Opinia Nr 006144

z wyników przeprowadzonych oględzin - ekspertyzy urządzeń grzewczo-kominowych

w budynku przy ul. Emilii Plater nr 4/8 w Wałbrzychu  
dotycząca urządzeń grzewczo-kominowych używanych przez  
B.O.U. Sobiecin

# SZUK. ORIENTACYJNY

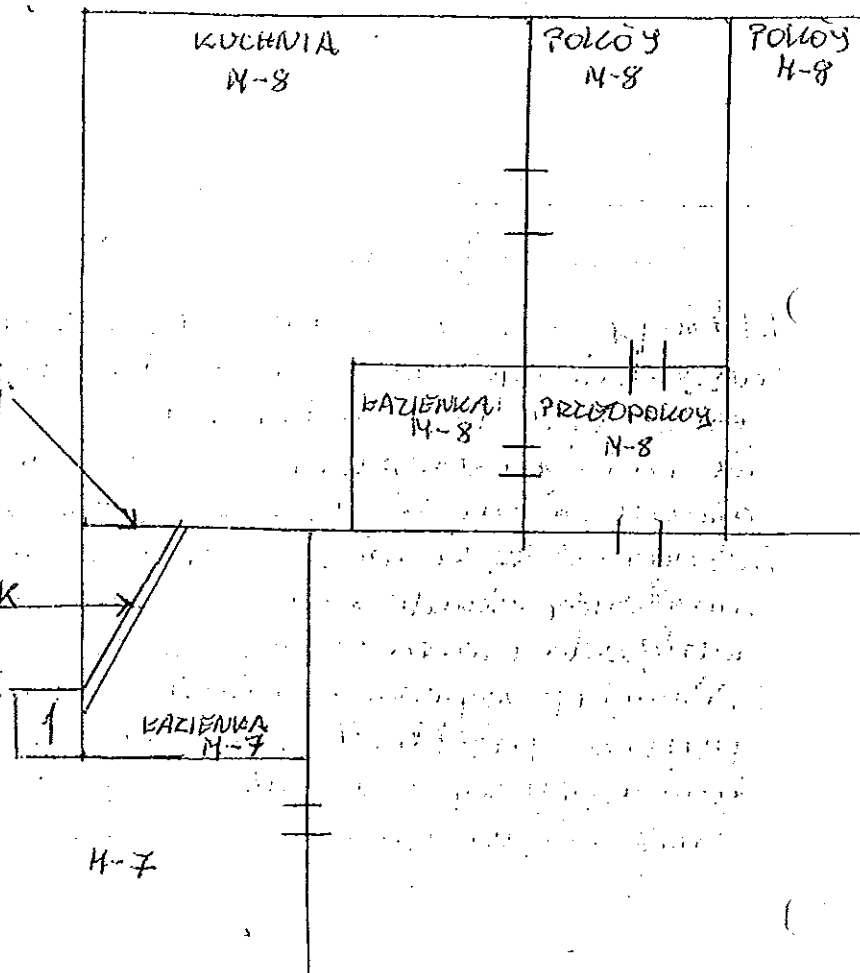
1. Istniejący piec CO na opał stały podłączony jest do przewodu 50x50 cm, metalowego łącznikiem przechodzącym przez łazienkę M-7. Łącznik jest w złym stanie technicznym oraz dodatkowego zabezpieczenia przy elementach łatwopalnych - ściana z desek i trzcina (szluc mieszkanca na odwrocie). W związku z tym łącznik jak i piec nie mogą być użytkowane.
2. Proponuje się kocioł gazowy CO z zamkniętą komorą podłączyć do zewnętrznej układu powietrze - spalnicowego zapalnice z wyrzutem na dach i w oparciu o projekt.
3. Wentylację kuchenną, łazienki i łazienki wykonać wg obowiązujących przepisów - projektu dla prawidłowego funkcjonowania urządzeń kominowych zapewnić należy napływ powietrza z zewnątrz poprzez urządzenia nawiązane.
